Stanovisko
provozovaných společností
Veolia Energie R, a.s.
pro účely stavebního řízení

Název akce:	STAVEBNÍ ÚPRAVY UL. BĚZOVÁ V KARVINĚ - RÁJ	
Stručný popis akce:	rekonstrukce komunikací, parkovacích ploch, chodníků, reorganizace dopravy pro pěší a pro automobily, nové veřejné osvětlení, mobiliář,	
Lokalizační údaje:	Okres:	Karviná
	Obec:	Karviná
	Název k.ú.:	Ráj
Kontaktní osoba:	Markéta Hajduková	
Kontaktní údaje: tel., e-mail	596111842, hajdukova@a-geniusloci.eu	
Platnost vyjádření:	1 rok ode dne vyhotovení 20.05.2021

Příloha .1

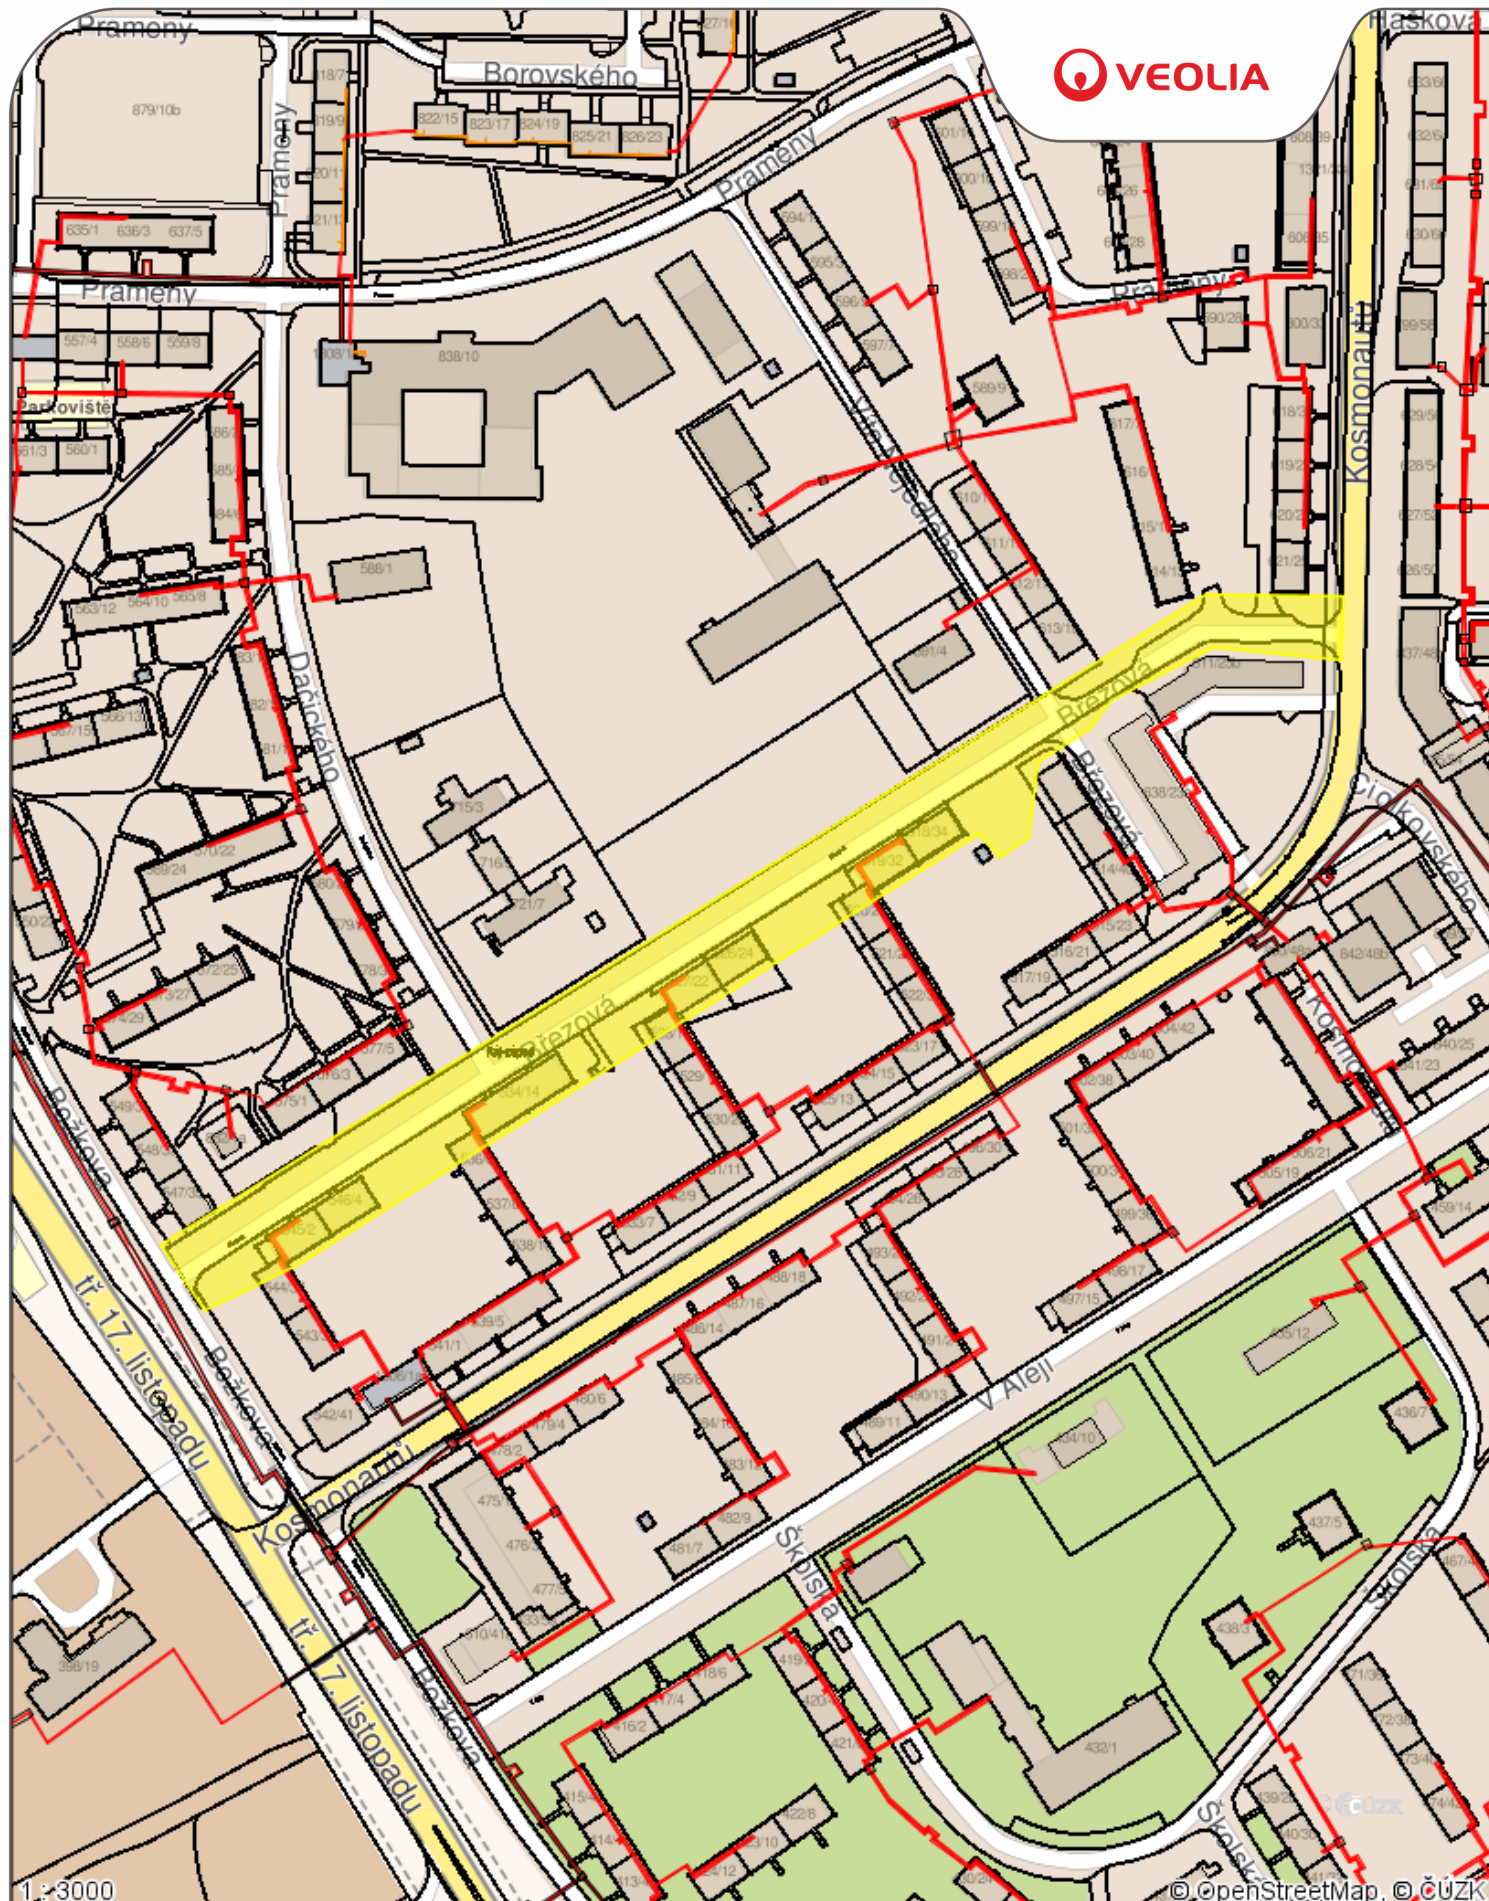
U podmínky dodržení SN 736005 upozorujeme na skutečnost, že tepelné vedení v podkladech Veolie není zaměřeno, ale pouze zakresleno. Přesnou polohu lze určit pouze sondážními výkopy s jejich následným zaměřením.
